RAUTATIENKATU

SATAKUNNANKADUN LIITTYMÄ (327)

LIIKENNEVALOSUUNNITELMA

OPASTIN- JA ILMAISINJÄRJESTELYT 1:500

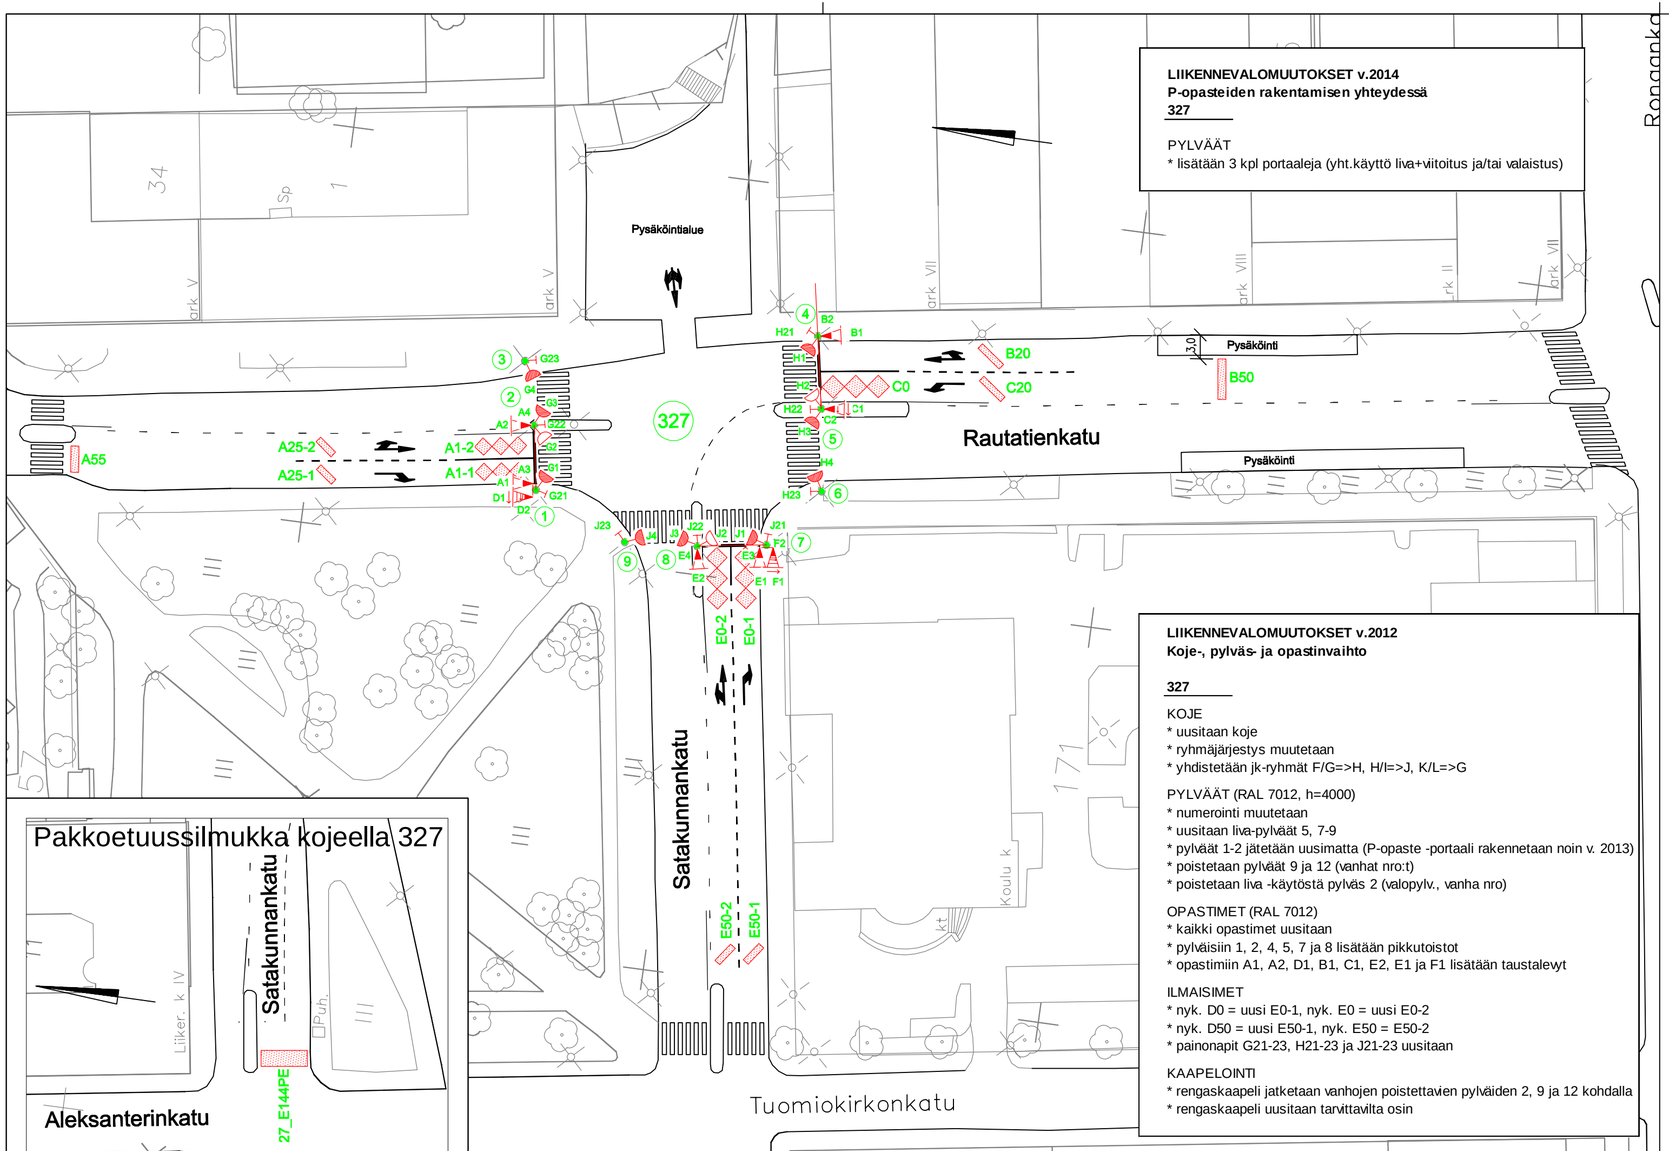
LIIKENNEVALOMUUTOKSET v.2014
P-opasteiden rakentamisen yhteydessä
327

PYLVÄÄT
* lisätään 3 kpl portaaleja (yht.käyttö liva+viitoitus ja/tai valaistus)

LIIKENNEVALOMUUTOKSET v.2012
Koje-, pylväs- ja opastinvaihto

KOJE
* uusitaan koje
* ryhmäjärjestys muutetaan
* yhdistetään jk-ryhmät F/G=>H, H/I=>J, K/L=>G

PYLVÄÄT (RAL 7012, h=4000)
* numerointi muutetaan
* uusitaan liva-pylväät 5, 7-9
* pylväät 1-2 jätetään uusimatta (P-opaste -portaali rakennetaan noin v. 2013)
* poistetaan pylväät 9 ja 12 (vanhat nro:t)
* poistetaan liva -käytöstä pylväs 2 (valopylv., vanha nro)

OPASTIMET (RAL 7012)
* kaikki opastimet uusitaan
* pylväisiin 1, 2, 4, 5, 7 ja 8 lisätään pikkutoistot
* opastimiin A1, A2, D1, B1, C1, E2, E1 ja F1 lisätään taustalevyt

ILMAISIMET
* nyk. D0 = uusi E0-1, nyk. E0 = uusi E0-2
* nyk. D50 = uusi E50-1, nyk. E50 = E50-2
* painonapit G21-23, H21-23 ja J21-23 uusitaan

KAAPELOINTI
* rengaskaapeli jatketaan vanhojen poistettavien pylväiden 2, 9 ja 12 kohdalla
* rengaskaapeli uusitaan tarvittavilta osin

Muutettu B25 ja C25 => B20 ja C20, 20.10.2015 TS
Päivitetty taulukoita, 30.6.2014 TS
Koje-, pylväs- ja opastinvaihto, 12.6.12 TS
Lisätty pakkoetuussilmukka, 8.2.11 PT
